## Beschlussvorlage

Nr.	vom		
2026/0052	14. April 2026		
Gegenstand			
<b>6. Änderung des Bebauungsplanes Nr. 32 für die Ortsabrundung Puchheim-Ort „Seniorenwohnen“, im Bereich der Grundstücke Flur-Nrn. 436/9 und 436/15 zwischen Mitterlängstraße, Oberem Laurenzerweg und Josef-Fruth-Weg hier: Vorstellung und Beratung über Konzeptänderungen</b>			
Beratungsfolge			
Datum	Gremium	Status	Zuständigkeit
21.04.2026	Ausschuss für Stadtentwicklung und Umwelt	öffentlich	Vorberatung

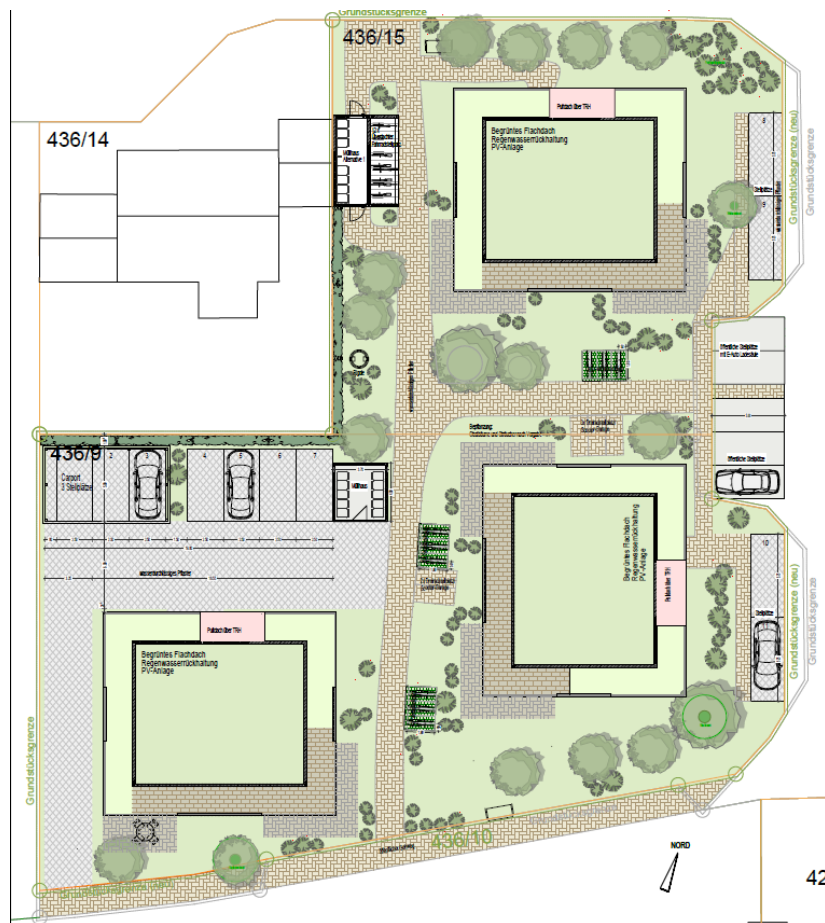
Der folgende Planausschnitt zeigt die Beteiligungsfassung aus dem Jahr 2024.

Die erste Auswertung der dabei eingegangenen Stellungnahmen hat u.a. ergeben, dass einige Punkte noch näher untersucht werden müssen. Die entsprechenden Gutachten und Untersuchungen bzw. fachlichen Stellungnahmen wurden beim Vorhabenträger angefordert (u.a. zu Grundwasserauswirkungen und zur Niederschlagswasserbeseitigung, Besonnungsstudie). Zwischenzeitlich wurden auch verschiedene Umplanungsüberlegungen seitens des Vorhabenträgers angestellt.

#### *Oberflächenbefestigung / Nachbarabschirmung / Carports*

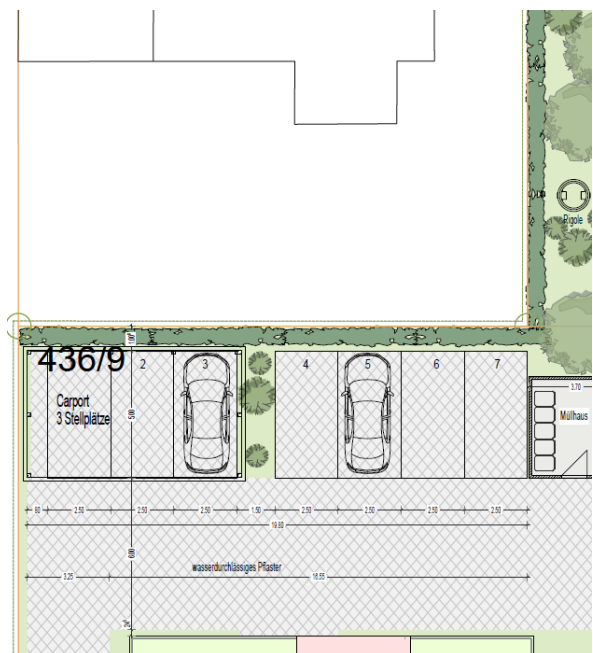
Die zusätzlichen oberirdischen Stellplätze müssen – entsprechend der bereits bisher vorgesehenen Festsetzung – zwingend mit wasserdurchlässigen Belägen errichtet werden. Die gleiche Vorgabe soll hier in den Bebauungsplan auch noch für die Zufahrt ergänzt werden. Damit wären auf dem Grundstück nur noch die Flächen der Hauptgebäude einschließlich Terrassen und der Nebengebäude komplett versiegelt.

Zur Abschirmung zum nördlichen Nachbargrundstück sollen die Stellplätze nicht direkt an die Grundstücksgrenze gesetzt werden und die bisher im Vorhabenplan als Hinweis bereits vorgesehene Hecke beibehalten werden. Diese kann zur optischen Abschirmung beitragen und mögliche Blendwirkungen mindern. Die Hecke würde dann aber als zu pflanzen in die Festsetzungen aufgenommen.

Drei der sieben Stellplätze sollen als Carport mit einer Überdachung ausgebildet werden. Die Breite überschreitet die nach Bayerischer Bauordnung (BayBO) zulässige Grenzbebauung von 9 m nicht. Durch eine Rückwand könnte hier ggf. die Abschirmung Richtung Nachbarn ergänzt werden.

Als weitergehende Abschirmung könnte noch überlegt werden, ob auch die übrigen vier Stellplätze mit einem Carport überbaut werden sollen. Hierzu müssten aber abweichende Abstandsflächen im Bebauungsplan festgesetzt werden. Eine geschlossene Carportanlage entlang nahezu der kompletten nördlichen Grundstücksgrenze ist nachbarrechtlich nicht unproblematisch.

Alternativ gäbe es noch die Möglichkeit, die Festsetzung zur Einfriedung anzupassen. Bisher sind Einfriedungen entlang der Grundstücksgrenzen auf eine Höhe von 1,2 m beschränkt. Wenn im Bebauungsplan z.B. keine Festsetzungen zur Einfriedung getroffen würden, wären verfahrensfrei ent-

sprechend der BayBO (abschirmende) Einfriedungen bis zu einer Höhe von bis zu 2 m möglich (die städtische Einfriedungssatzung enthält nur Regelungen für Einfriedungen entlang öffentlicher Flächen).

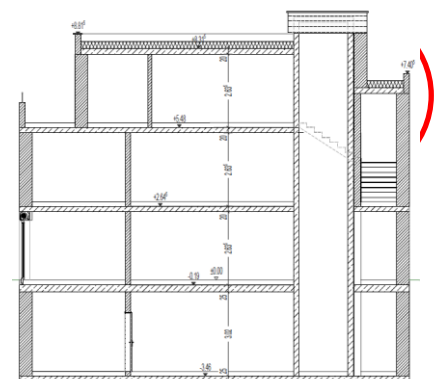
Auf Nachfrage hat der Vorhabenträger erklärt, dass bei den Anfragen auch ein größeres Interesse an 2-Zimmerwohnungen mit einer Wohnfläche von ca. 55 m<sup>2</sup> besteht. „Man habe sich jedoch mit dem Projekt bewusst auf die etwas größeren Wohnungen konzentriert, da für diese Nachfrage derzeit kaum ein Angebot besteht und gleichzeitig mit dem Neubau des Haus Elisabeth eine Vielzahl von kleineren Wohnungen auf den Markt kommen soll. Man wolle das planen und bauen, was der Nachfrage vor Ort entspricht. Insofern wäre die Umplanung eines Hauses durchaus eine Option.“ Mit dieser Option wäre dann auch eine Wohnungsmischung mit kleineren Einheiten zu erreichen.

Ergänzend wird noch darauf hingewiesen, dass von den Interessenten nur zu knapp einem Drittel aus Wohnungen mit unter 80 m<sup>2</sup> Wohnfläche kommen würden. Jeweils gut ein Drittel wohnen derzeit auf 100 bzw. 130 m<sup>2</sup> oder mehr.
